**RESPUESTA A LA NOTA DEIA-DEEIA-AC-0161-3110-2022  
PRIMERA INFORMACIÓN ACLARATORIA AL ESTUDIO DE IMPACTO  
AMBIENTAL CATEGORÍA I**

**PROYECTO:  
“DISEÑO, SUMINISTRO, CONSTRUCCIÓN Y FINANCIAMIENTO  
DE PUENTES MODULARES PARA EL PROGRESO-REGIÓN No.4.  
DARIÉN-RÍO CHUCUNAQUE”**

**UBICACIÓN:  
Corregimiento de Metetí y Santa Fé, Distrito de Pinogana y Santa Fé,  
Provincia de Darién**

**PROMOTOR:  
MINISTERIO DE OBRAS PÚBLICAS**

**Anexo 1. Plano de la huella del proyecto**

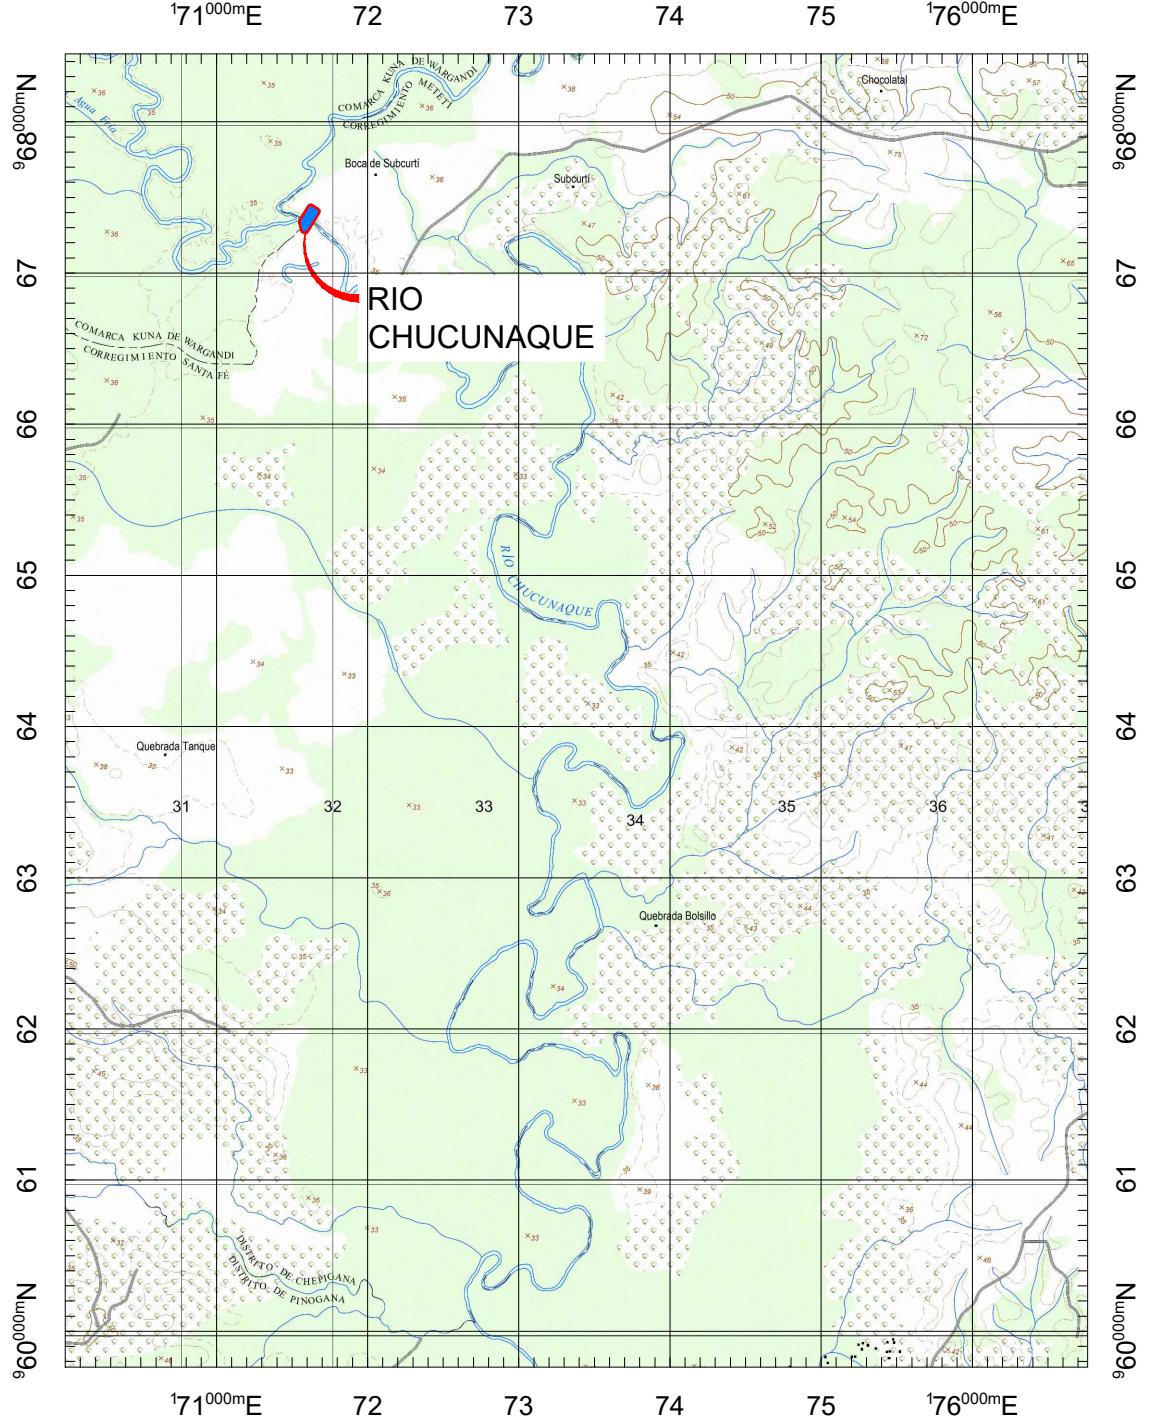
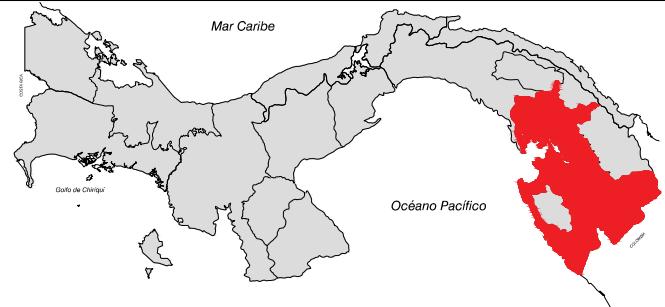
- b. Indicar de donde será obtenido el material a utilizar para el relleno y si el sitio posee Instrumento de Gestión Ambiental aprobado para dicha actividad.**
- c. Aclarar el área del polígono o huella del proyecto que incluya el puente, limpieza de cauce y rampas de acceso al puente, con sus respectivas coordenadas UTM. Representar mediante planos.**
- d. Aportar metodología a utilizar para la actividad de limpieza de cauce e indicar sitio de disposición de material de dicha limpieza.**

- c. El área total de la huella del proyecto es de 6,879.46 m<sup>2</sup>, cuyas coordenadas UTM descritas en el Estudio de impacto ambiental, específicamente en el punto 5.2. *Ubicación geográfica, incluyendo mapa en escala 1:50000 y coordenadas UTM* (página 17) fueron actualizadas y presentadas a continuación. La actividad de limpieza del cauce no aplica ya que no se contemplará dentro de las actividades a desarrollar por el proyecto para el puente modular sobre el Río Chucunaque.

A continuación, se presentan las coordenadas UTM actualizadas del área del proyecto:

Área Total del Proyecto Río Chucunaque Área: 6,879.41 m <sup>2</sup>		
Punto	Norte	Este
1	967339.534	171565.875
2	967284.903	171578.245
3	967278.272	171587.414
4	967408.177	171667.447
5	967434.651	171624.472
